府民公募型安心・安全整備事業（府民提案型）技術審査一覧【京都市域】

府民公募型安心・安全整備事業

( 府民提案型 ) < 既要望 >

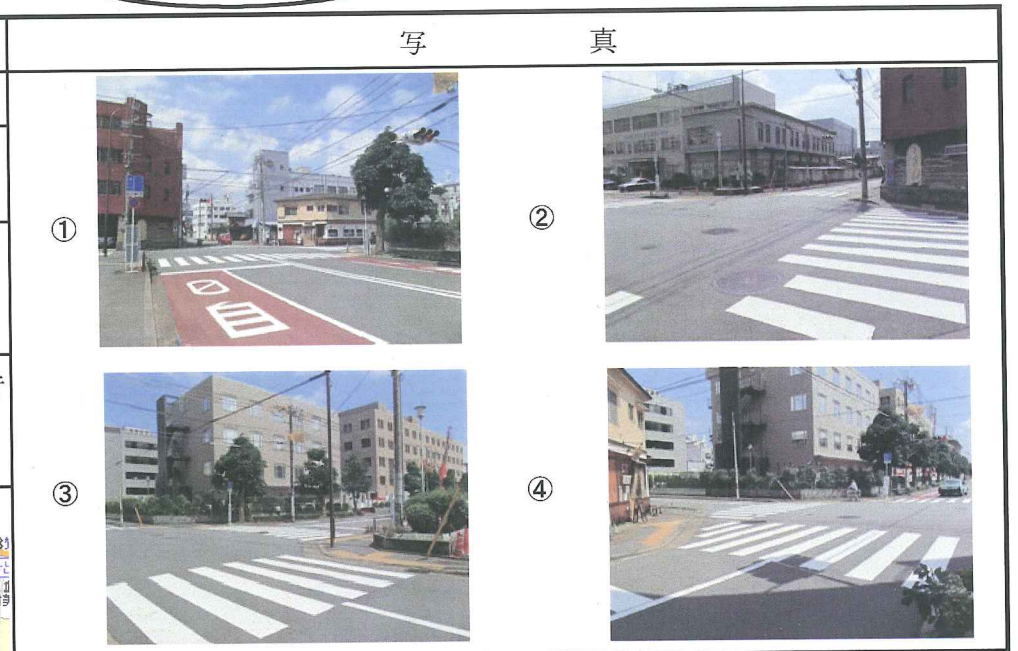
整理番号	9	写真	
交通安全施設	信号機 (新設・押ボタン式)		
所在地	左京区岩倉三宅町417-1先 府道岩倉山端線八幡前バス停前		
現在の状況	<ul style="list-style-type: none"> <li>・ 交通規制 交差点図面に記入のとおり</li> <li>・ 付近の環境 付近は住宅地で東側は三宅八幡宮、北東側には洛北せいか幼稚園、西側は叡山電車八幡前駅がある。</li> </ul>		
要望内容	通園・通学、バス利用者の安全確保のため、押ボタン信号機の設置要望。 受付番号288、346 (6月29日受理)	交差点図面	
位置図			
対応案	道路幅員が狭隘で建柱スペースが確保できないため実施しない。

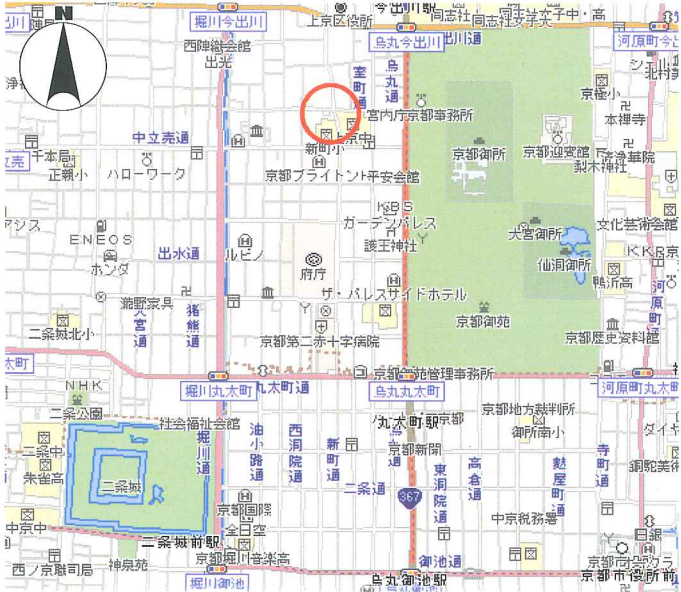
<p>整理番号</p>	<p>12</p>	<p>写真</p>	
<p>交通安全施設</p>	<p>信号機(灯器改良)</p>	<div style="display: flex; justify-content: space-around;"> <div data-bbox="1182 256 1675 592"> <p>①</p>  </div> <div data-bbox="1675 256 2136 842"> <p>②</p>  </div> </div>	
<p>所在地</p>	<p>上京区藪之内町 下立売釜座交差点</p>	<p>交差点図面</p>	
<p>現在の状況</p>	<ul style="list-style-type: none"> <li>・ 京都御苑の西側に位置する。</li> <li>・ 京都府庁、京都府警察本部、上京消防署が隣接</li> <li>・ 車両灯器、歩行者灯器ともに設置後20年以上経過</li> </ul>		
<p>要望内容</p>	<p>車両灯器、歩行者灯器が古く視認性が低下している。LEDの灯器への交換を要望 受付番号7(4月19日受理)</p>	<p>位置図</p> 	
<p>位置図</p>	<p>対応案</p>	<p>他の事業で既に計画されているため、他事業で実施する。</p>
